AVD		GRUPP
P	2	24
BETR.	Insprutningsventiler med skyddshylsa B20 E/F t.o.m. -73 B30 E/F	
	NR	9
	DATUM	Juni 76

Service meddelande

VOLVO
200 338

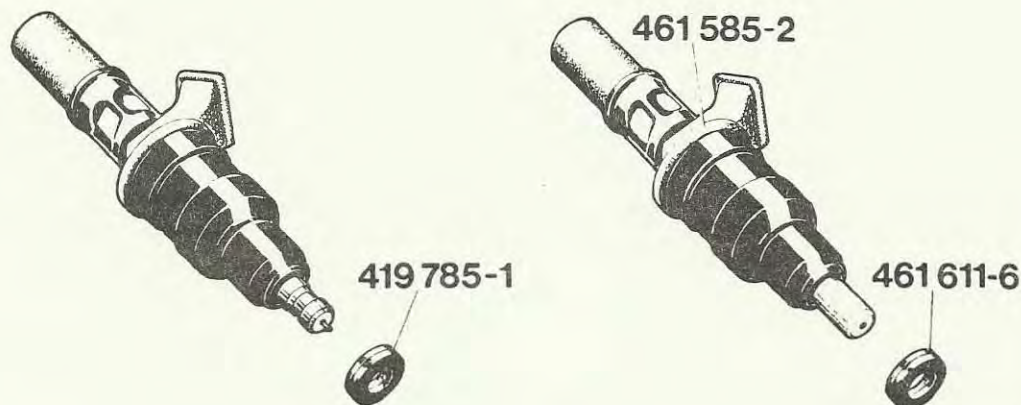
Ventil utan
skyddshylsa

Ventil med
skyddshylsa

För att skydda nålen mot sotavlagringar monteras numera en skyddshylsa av plast på insprutningsventilens spridarhals.

Skyddshylsan medför en ökning av spridarhalsens diameter vilket gör att nedre tätningringen ersätts med en tätningring med större innerdiameter.

Insprutningsventil med skyddshylsa, som har detaljnummer 461 585-2, kan monteras även på motorer som är försedd med insprutningsventiler utan skyddshylsa.

Vid byte av insprutningsventil, kontrollera att rätt tätningring monteras.

Insprutningsventil

Tätningring

Utan skyddshylsa

419 785 - 1

Med skyddshylsa

461 611 - 6
